改善箇所説明図

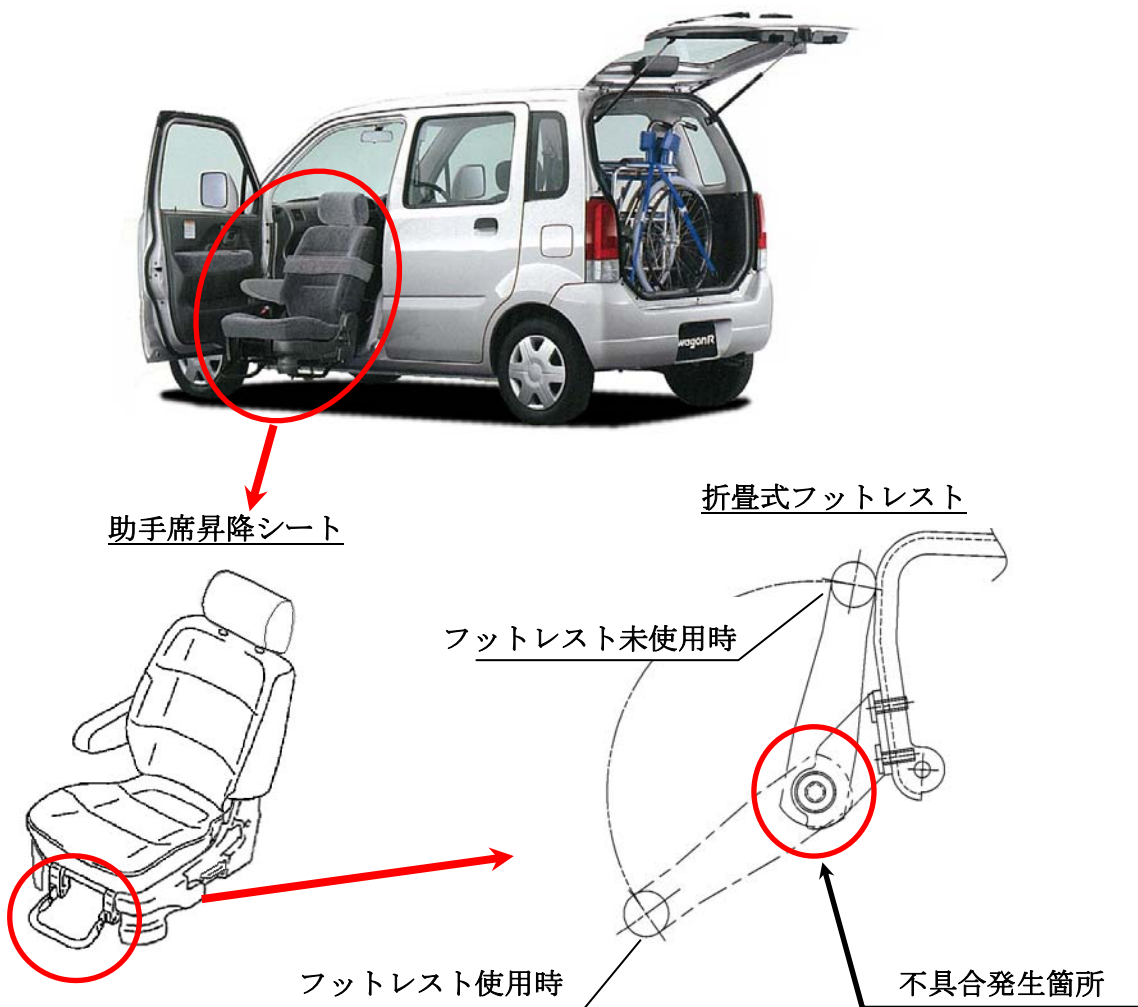
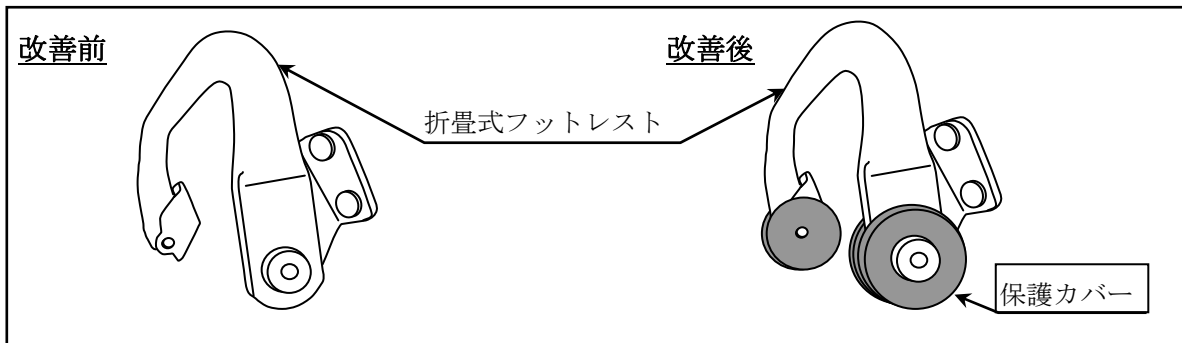
助手席に昇降シートを搭載した車両において、昇降シートの折畳式フットレストのヒンジ端部が露出しているため、フットレストを使用せずにシートの変降操作をした場合、当該ヒンジ端部に足等が接触し、最悪の場合、足等を負傷するおそれがある。

全車両、フットレストのヒンジ部に保護カバーを装着するとともに、フットレストの使用方法について警告ラベルを貼付する。なお、保護カバーの準備に時間を要することから当面の措置として、使用者に対しダイレクトメールにて不具合内容と使用上の注意喚起を行ない、部品の準備ができ次第、保護カバーを装着するとともに、警告ラベルを貼付する。

識別：フットレストのヒンジ端部への保護カバー有無で識別する。
